**Dodatek č. 2 ke Smlouvě o dílo č. 0044/0/OPRI/21
uzavřený podle ustanovení § 2586 a násl. zákona č. 89/2012 Sb., občanský zákoník,
v platném znění (dále jen „občanský zákoník“)**

ZMĚNOVÝ LIST STAVBY

Stavba: Stavební úpravy objektu Elišky Peškové 333/7, Praha 5

Příloha č. 1: zázpis vedení kanálku do PD

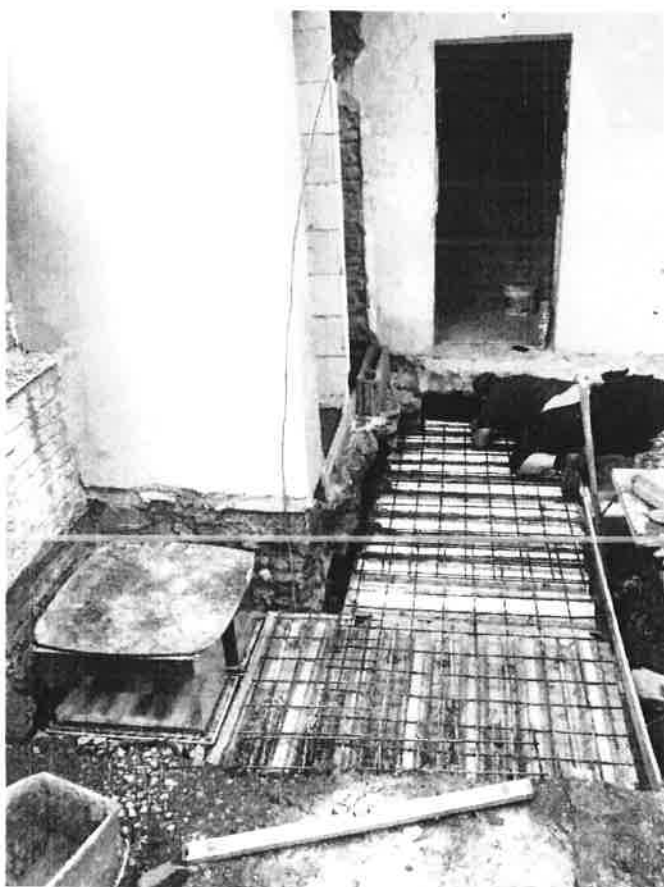
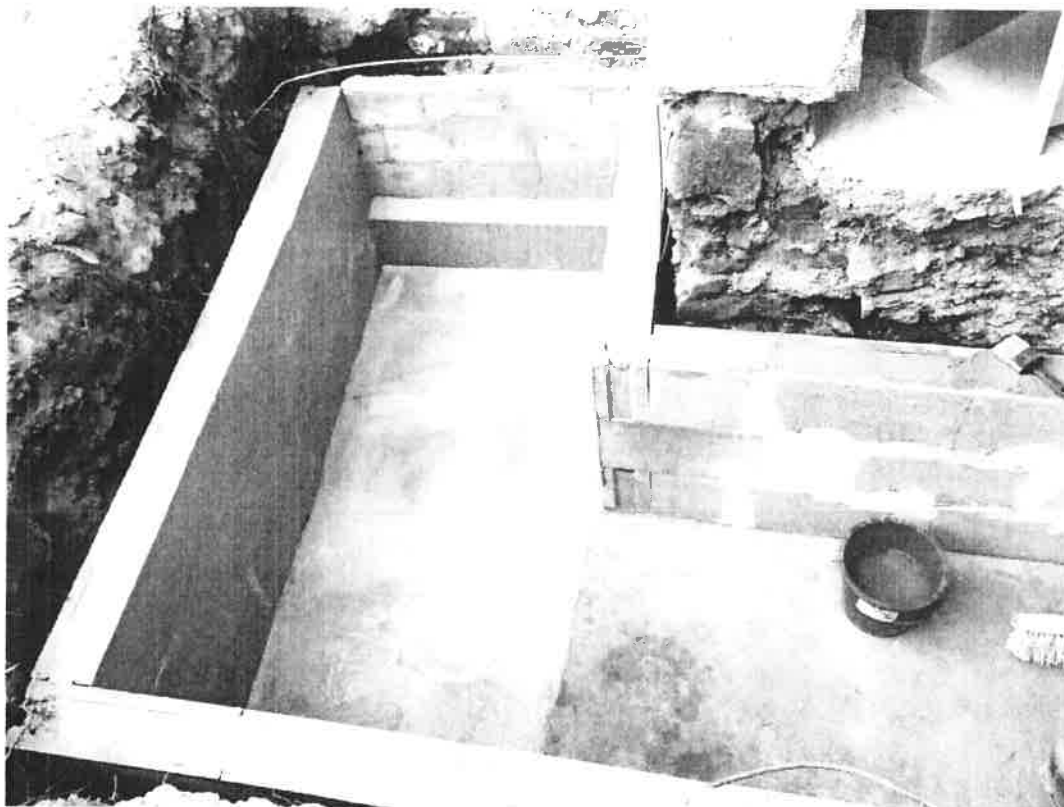
| Popis změny: Pro VZT potrubí, které nelze realizovat jako samonosné je nutné vybudovat pod úrovní terénu VZT kanál, který bude nově sloužit i jako základ obvodového zdiva rozšíření m.č. 1.5 a 1.6, které budou nově sloužit jako WC pro ZTP. | | | | | | | | | | | | | | | | | | | | | | | | | | | | | | | | | | | | | | | | | | | |
| Zdůvodnění změny: Navržené potrubí VZT pod úrovní terénu obdelníkového průřezu nelze provést jako samonosné a je nutné vybudovat kanál pro vedení VZT. Zároveň je nutné provést izolaci potrubí, která chybí ve VV. | | | | | | | | | | | | | | | | | | | | | | | | | | | | | | | | | | | | | | | | | | | |

| Posouzení změny - autorský dozor projektanta: Z výše uvedeným zdůvodněním AD souhlasí | | | | | | | | | | | | | | | | | | | | | | | | | | | | | | | | | | | | | | | | | | | |
| Posouzení změny - technický dozor TDI souhlasí se změnou PD a vybudováním VZT kanálu s následným využitím jako základ obvodového zdiva. GP nemohl změnu předpokládat, neboť byla vyvolána nově zjištěnými skutečnostmi. | | | | | | | | | | | | | | | | | | | | | | | | | | | | | | | | | | | | | | | | | | | |

Příloha č.2: fotodokumentace
Zhlaví trámů

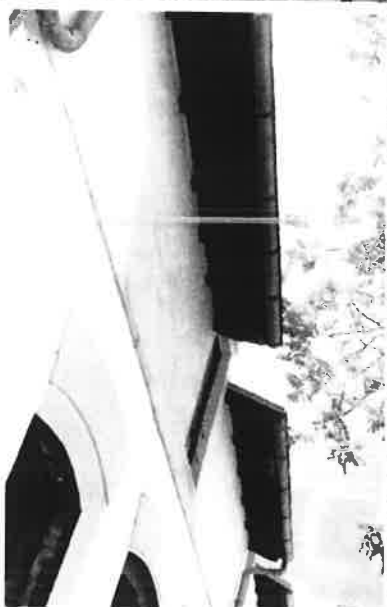
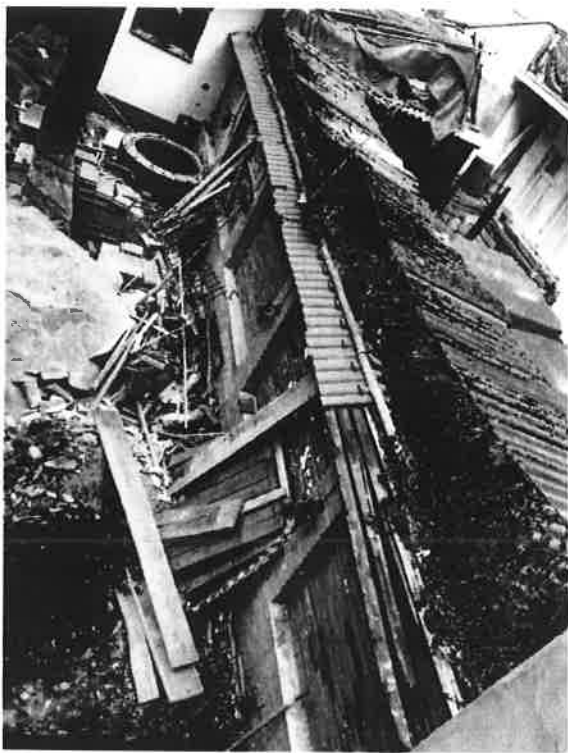
10.1. nosná kce krovu dokončena. VCP výměny u komína zaslána TDI, ten zašle vyjádření, zhlaví nosných trámů
budou obnaženy, odstraněna případná ztrouchnivělá část v max. mocnosti do 50mm a chemicky ošetřena – VCP

Krov malá přístavba

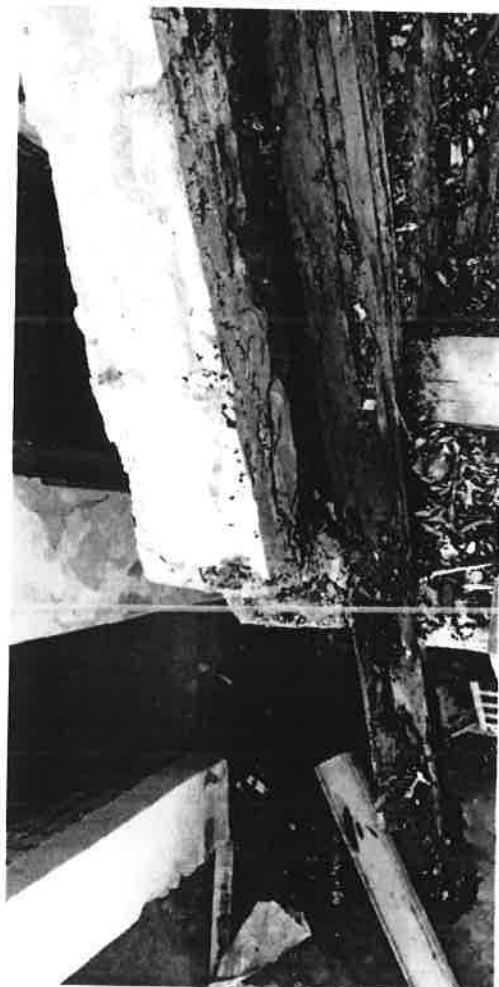
Po odstranění krytiny vykazují stávající krokve částečné poškození od zatékání, krokve nutné očistit, chemicky
ošetřit a přiložkovat fošnami tl. 32mm

17.1 Nika k obj. č.p. 1095

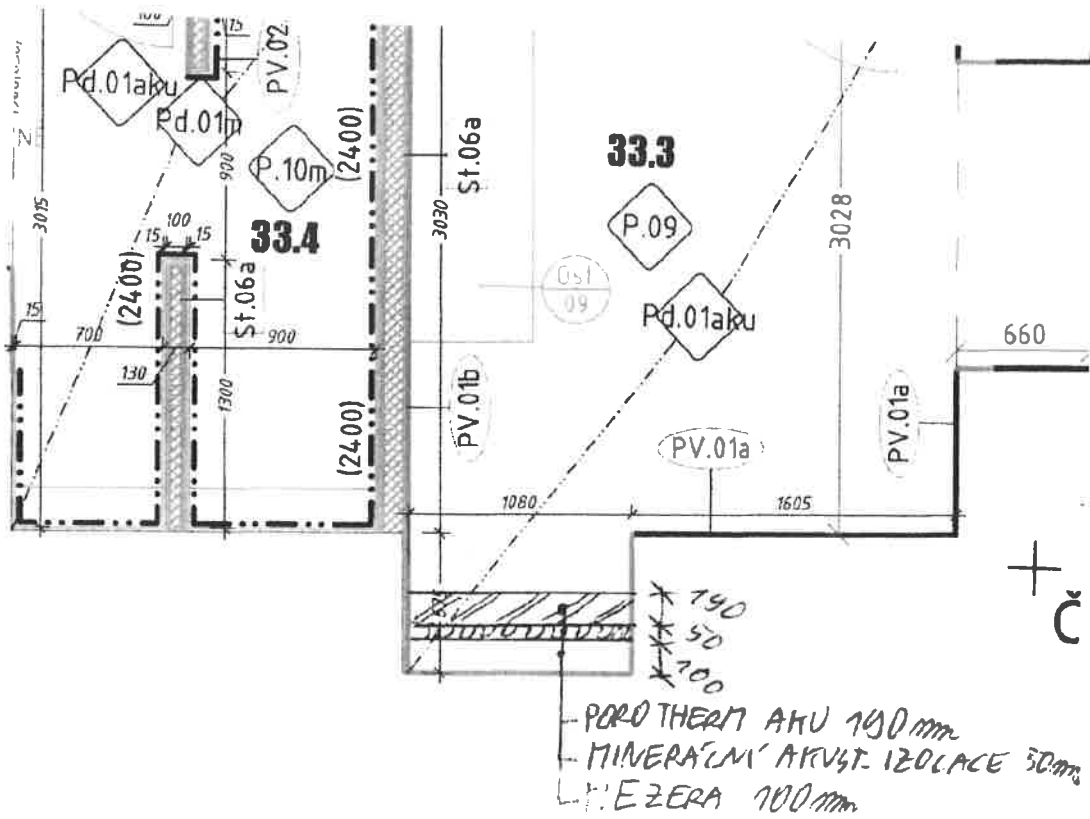
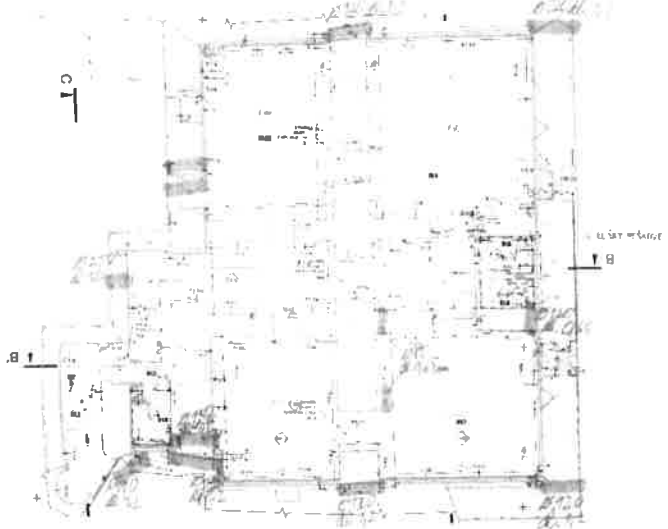
Byla zjištěna nedostatečná tloušťka nosné zdi v nice m.č.33 3 a 23 3 - akusticky neodpovídající požadavkům se sousedícím objektem. Z tohoto důvodu byla navržena mezera pro vedení potrubí ZTI a UT, minerální vata objemové hmotnosti min. 40kg/m³ a přídávka z keramických AKU tváric tl.190mm.

Z důvodu slabé společné zdi se sousedním domem č.p.1095 budou niky (1. – 3.NP) opatřeny 50mm minerální akustickou izolací vedení potrubí a zakryto 190mm AKU přízdívkou

**Příloha č.2 : Zakreslení pozic jádrových vrtů včetně délek a průměrů
1PP**

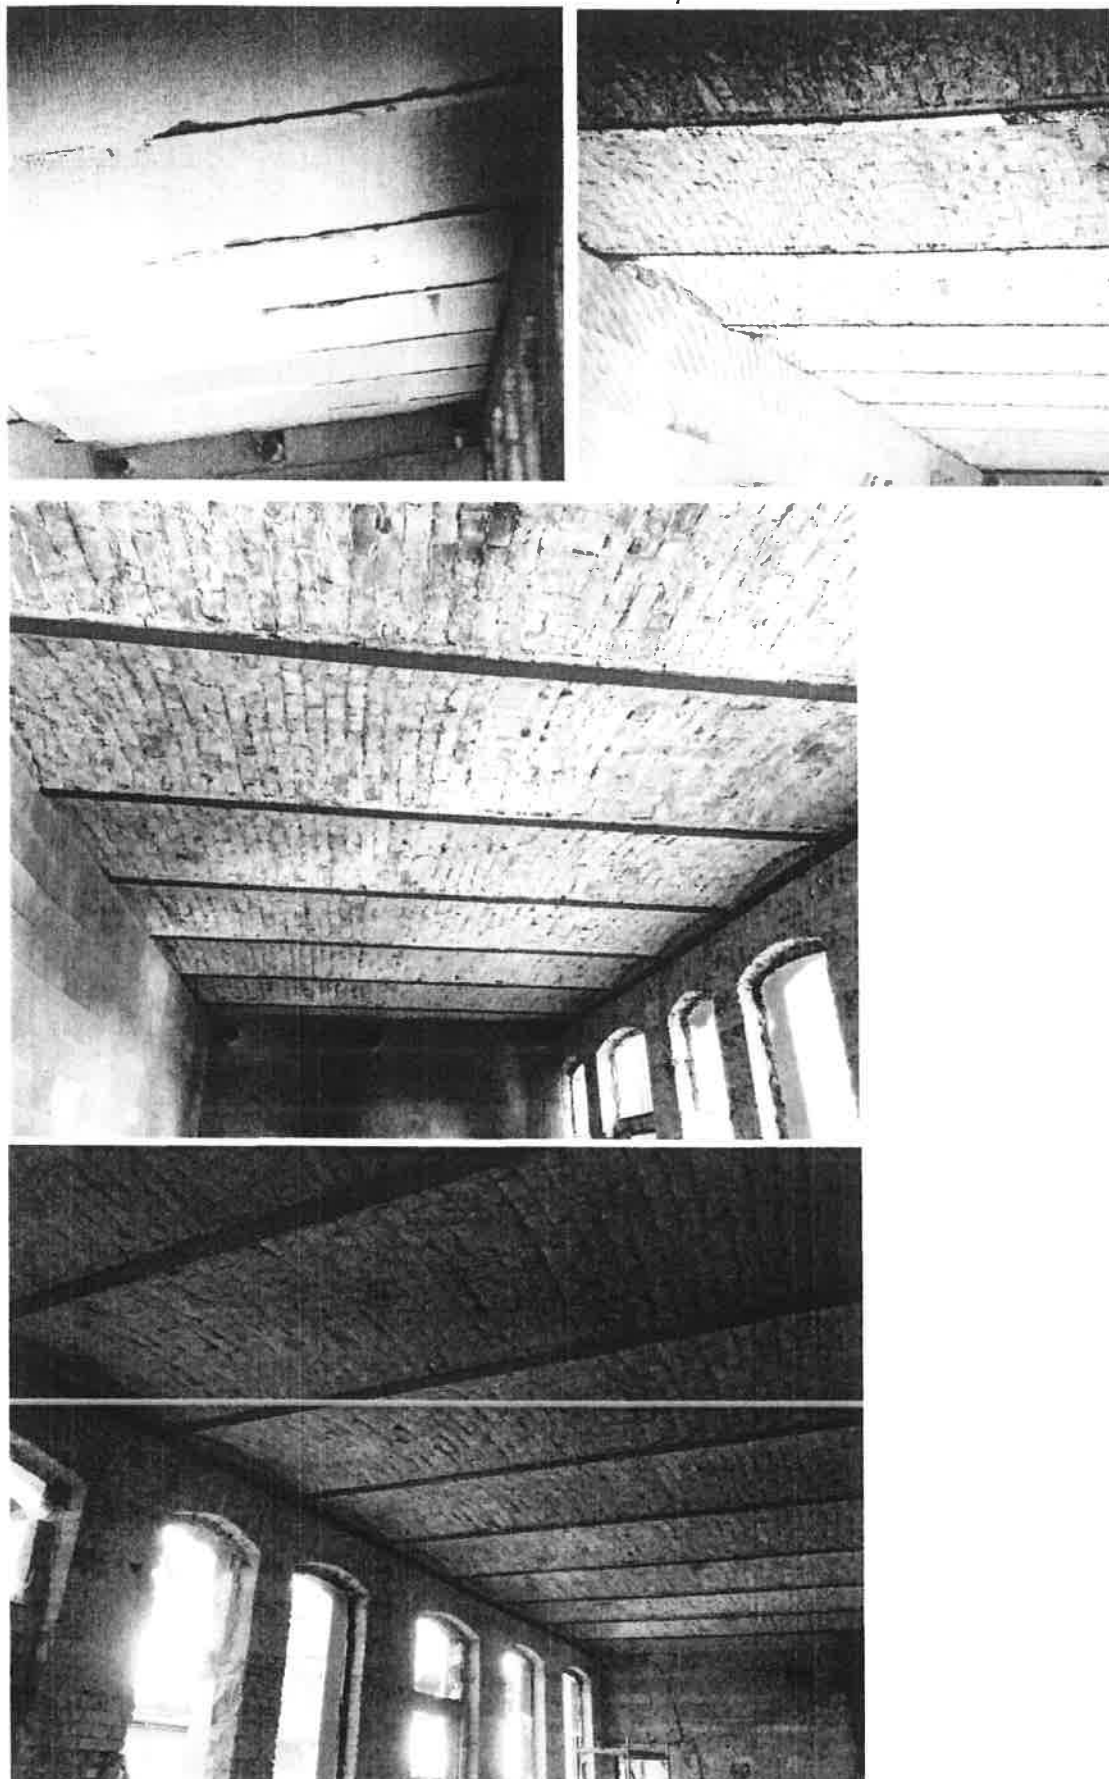
Pro propojení odvětrávaných předstěn mezi nosnými zdmi, pro vedení VZT, UT, ELE je nutné provést jádrové vrty diamantovými korunkami do stavebních konstrukcí.

31.7 Obezdění VZT v 1.PP a m.č. 1.4

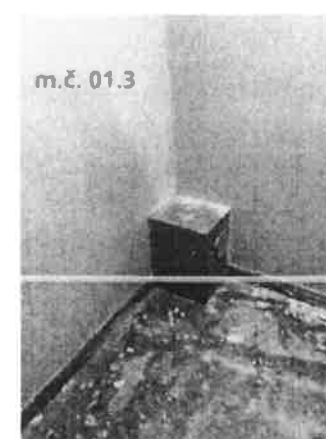
VZT potrubí pro odvod a přívod vzduchu v 1.PP bude obezděno – zhotovitel předloží nacenění

Příloha č.4 : Zápis z KD obezdění VZT v 1PP + fotodokumentace

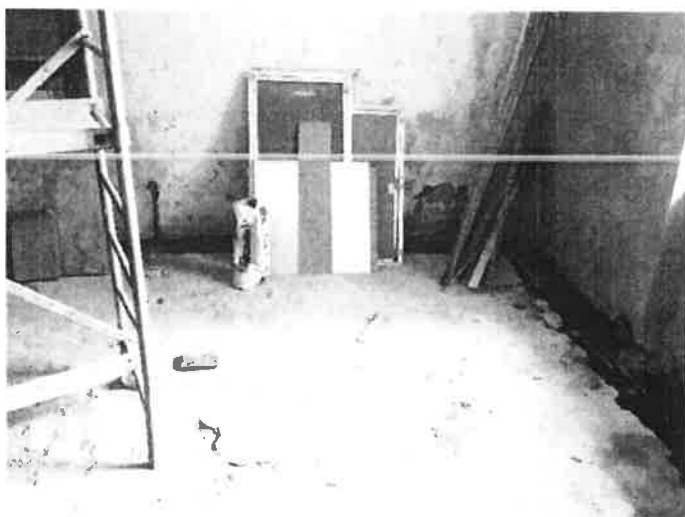
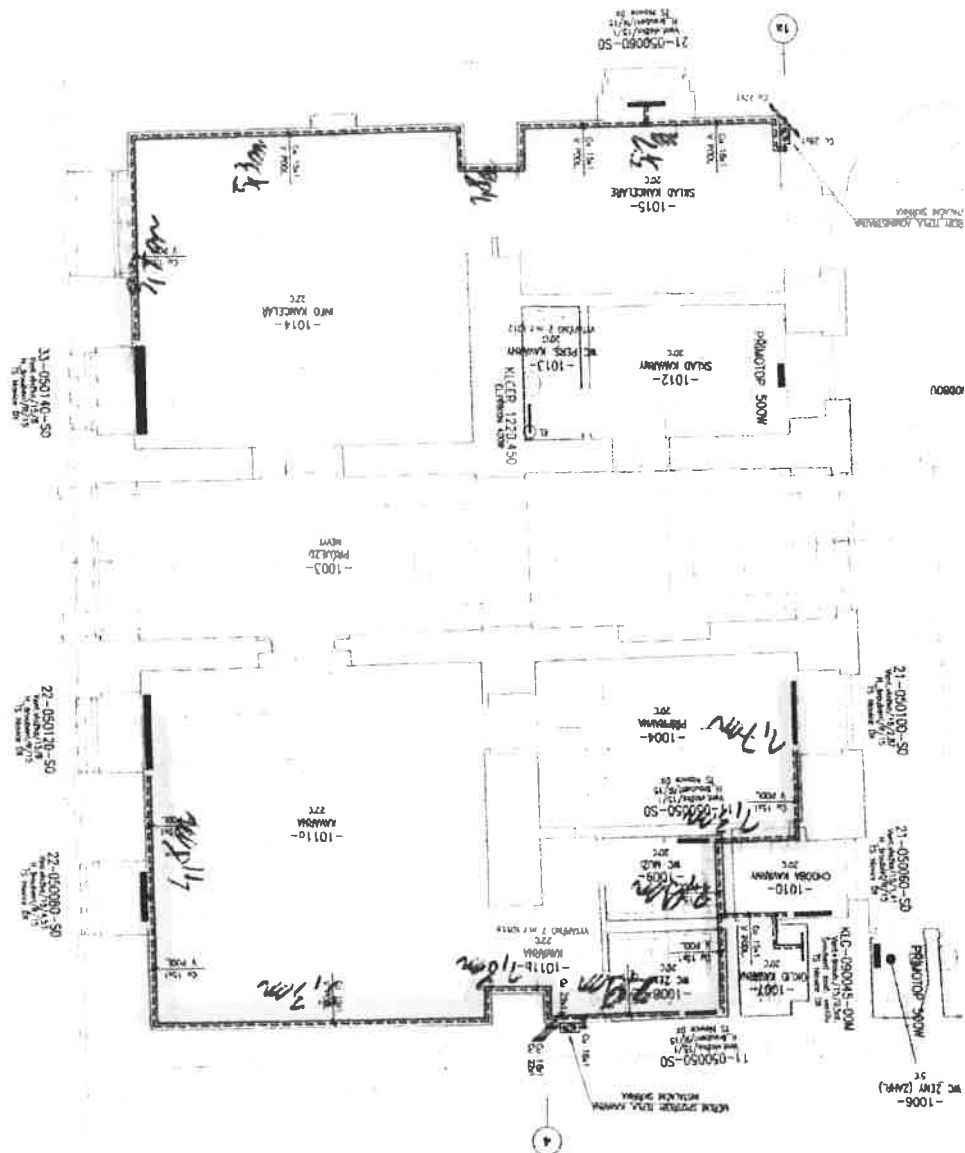
svislé VZT potrubí v m.č.1.4 bude obezděno – každé zvlášť (vzniklý prostor mezi potrubí bude sloužit jako uložený prostor) – zhotovitel provede nacenění

Příloha č.5 : Zakreslení bourané desky do PD pro vedení UT v 1PP + fotodokumentace

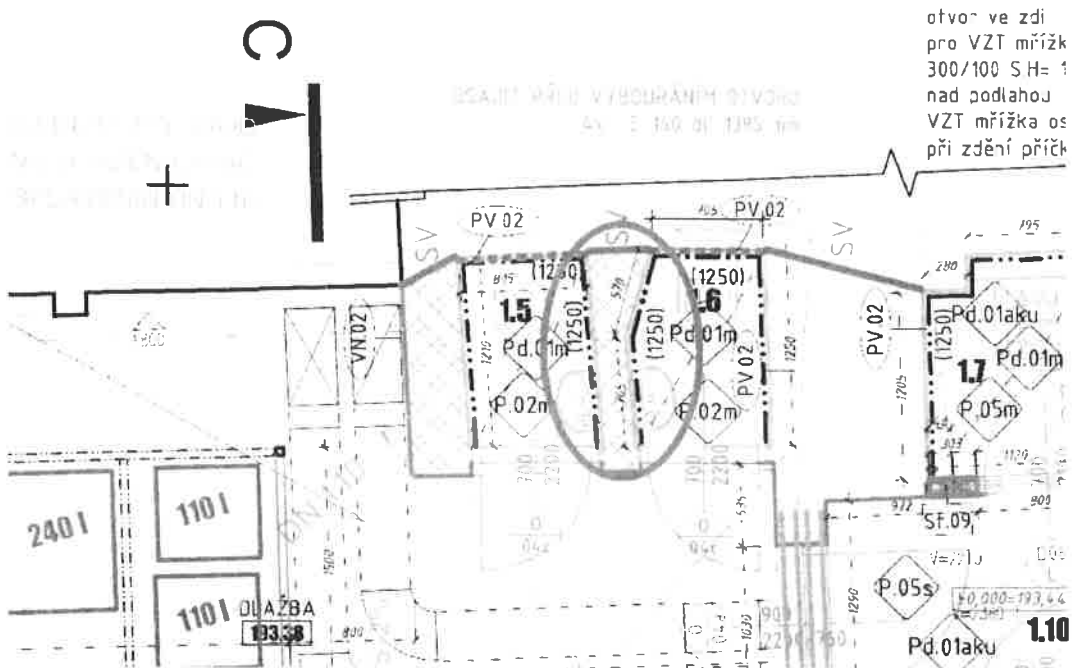
V místnostech 1.NP č.1.4, 1.11, 1.9, 1.14, 1.15 je nutné, v místech kde je UT vedeno v podlaze, vybourat stávající betonovou desku podlahy a následně zpětně zabetonování vč. napojení na stávající betony podlahy.

Do skladby nově navržené podlahy není UT možné umístit z důvodu velké tloušťky UT vč. izolace.

Příloha č.6 : Zakreslení do PD bouraná zeď mezi m.č. 1.5 a 1.6. + fotodokumentace

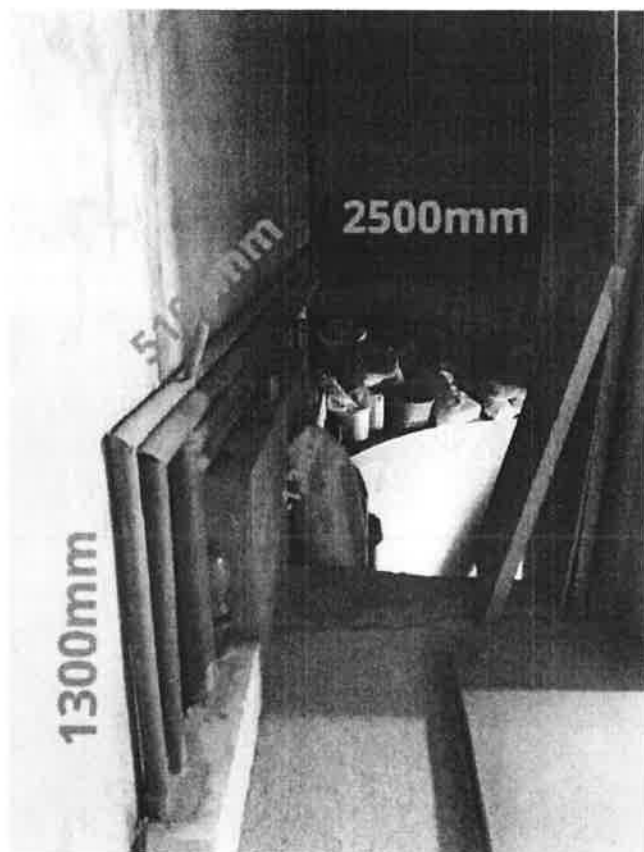
Příčka mezi místnostmi 1.5 a 1.6. bude z důvodu nedostatečné stability vybourána a nahrazena novou z pórobetonových tvárnic tl.150mm viz. zápis KD14 bod 14.2.
